株式会社コンテック

ECH-PCI-CE-H7A 販売終了のお知らせ

ECH-PCI-CE-H7A と ECH-PCI-CE2-H7A の相違点

1) インレットの位置(寸法単位は、mm です。 図は、4 スロットタイプですが位置は同じです。)

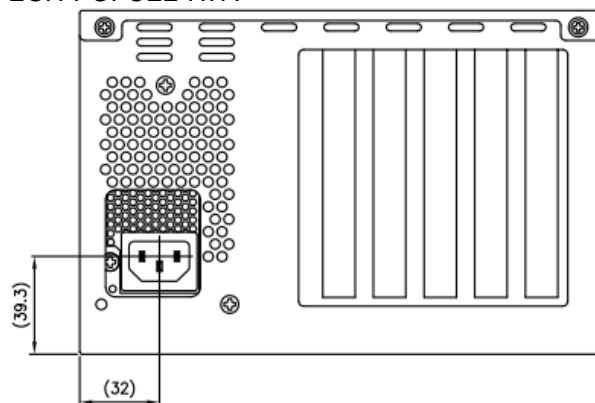
ECH-PCI-CE-H7A

ECH-PCI-CE2-H7A
